改善箇所説明図

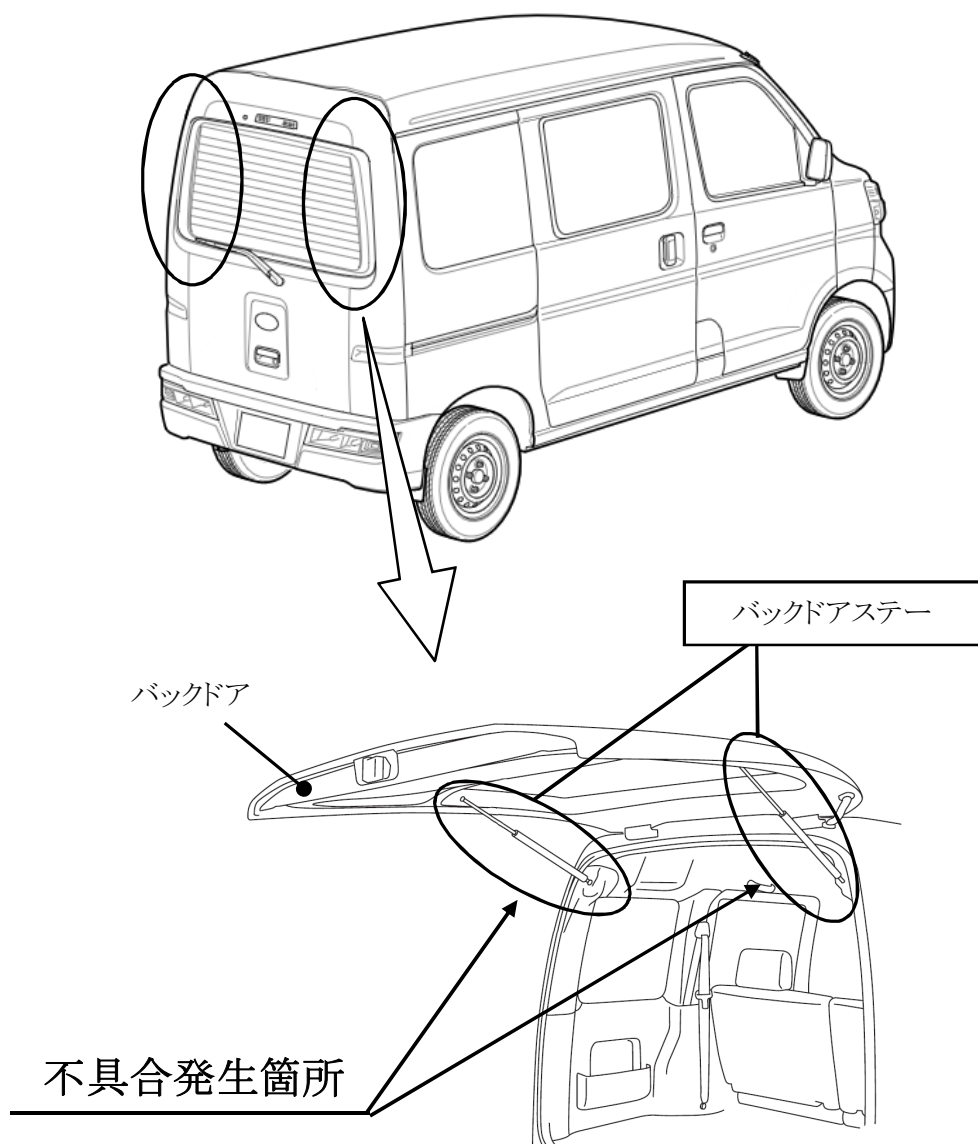
バックドア用ガス封入式ステーにおいて、メッキ工程での温度管理が不適切なため、メッキ生成時の内部応力によりステー表面に微小亀裂が発生するものがある。そのため、封入されたガスが漏れ、最悪の場合、バックドアを保持できなくなるおそれがある。

全車両、バックドアステーを良品と交換する。

運転者席側シート下後方の車台番号打刻1桁目の下側に黄色ペイントを塗布する。
